4.规划总平面图调整前后对比

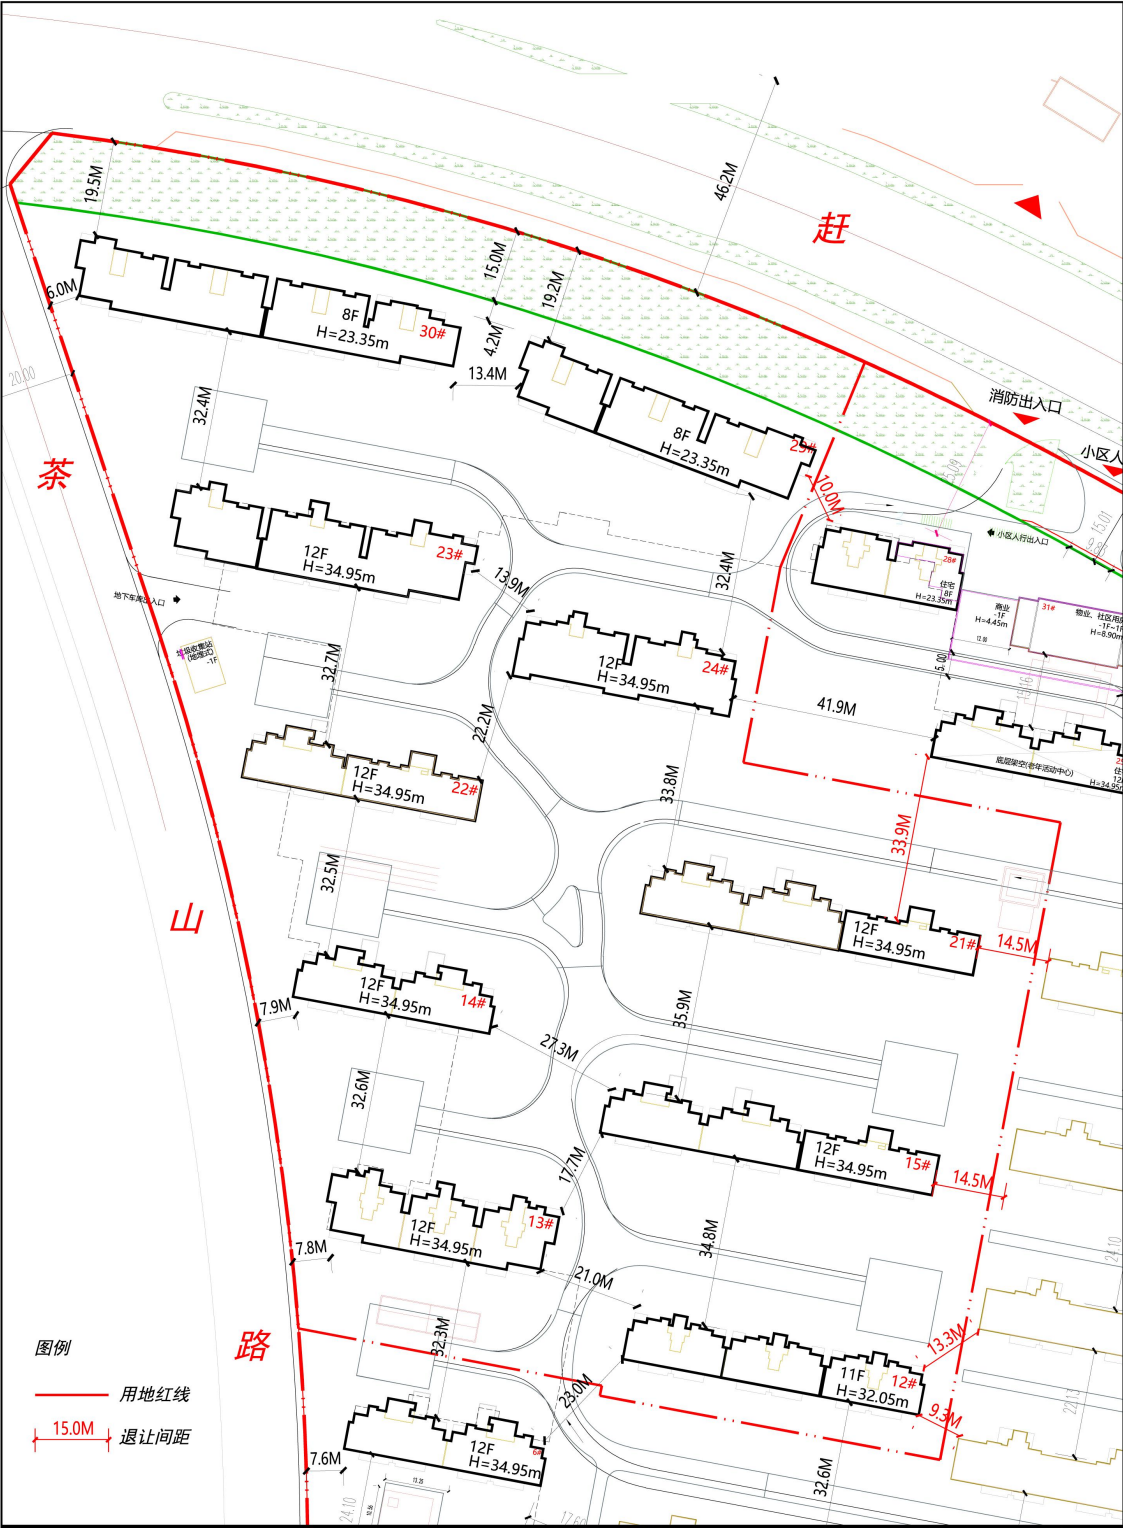
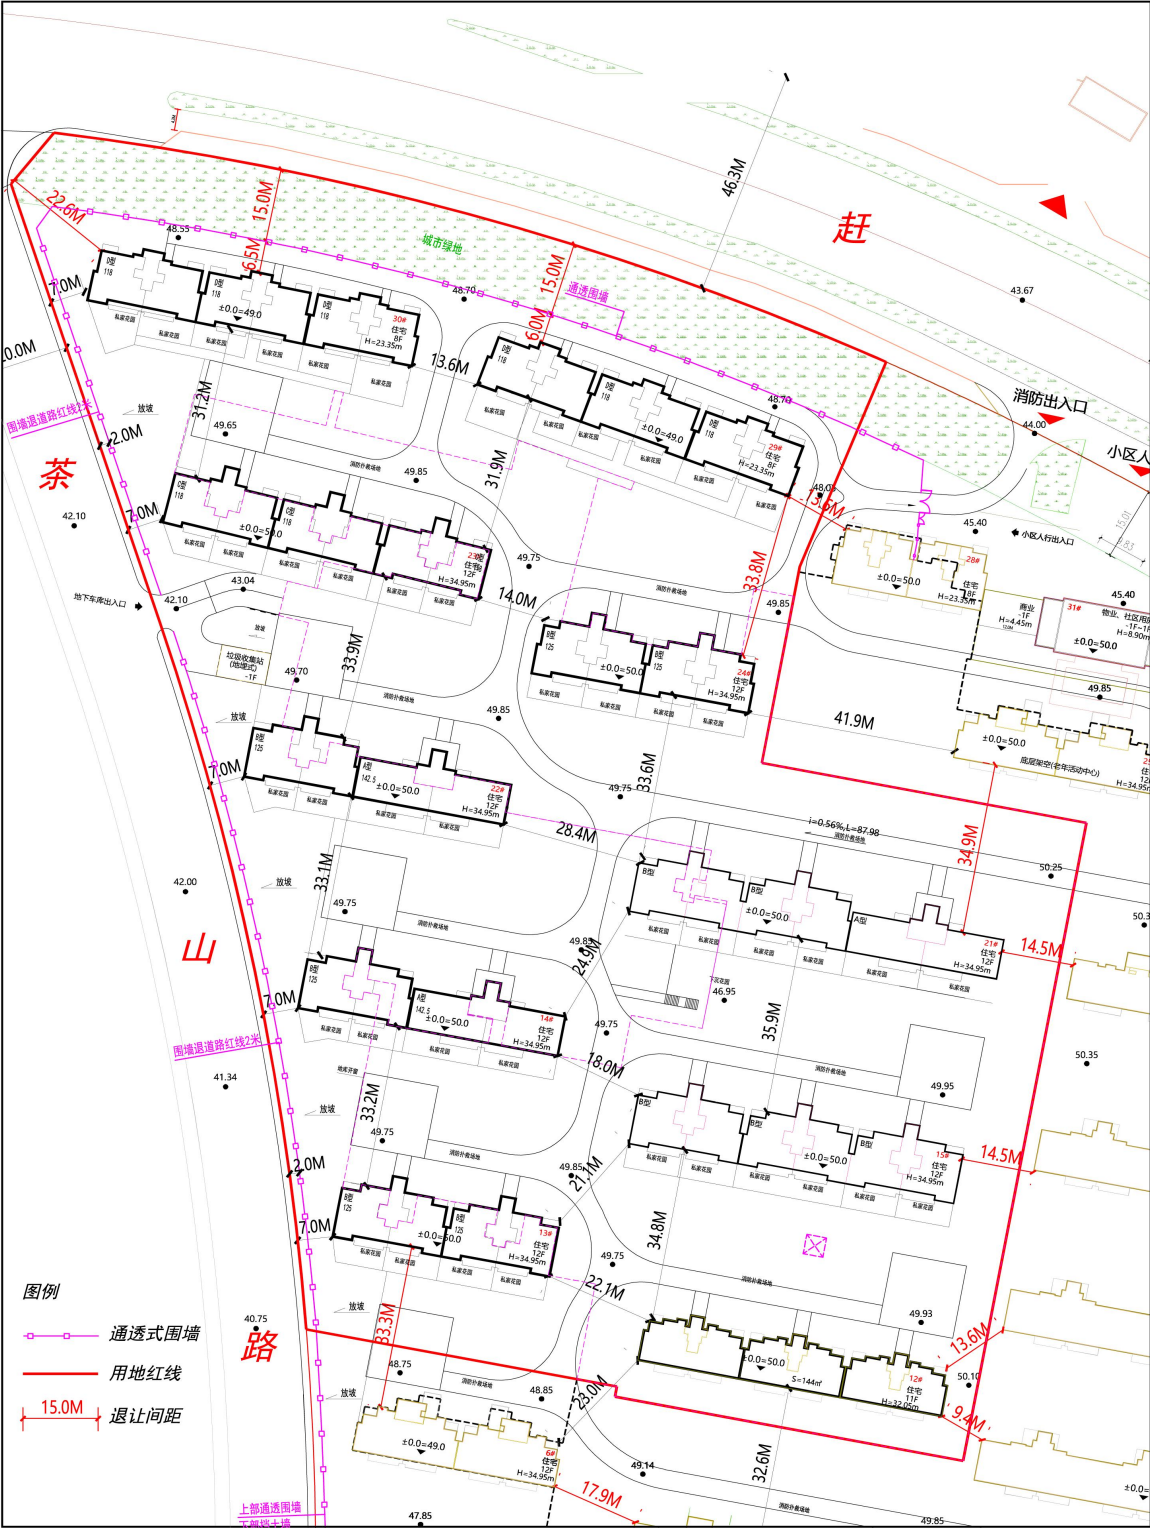
根据市场需求及项目一期销售情况，本次仅对项目户型和地库进行了优化调整设计，项目调整后较原资规审批总图：**容积率未增加，绿地率增加0.86%，总建筑密度减小了0.39%，其中二期建筑密度减小了1.01%；规划栋数未变，建筑层数、高度未变，日照及日照间距满足要求，建筑退界满足土地出让要求，停车位个数满足岳阳市现行规定要求。**
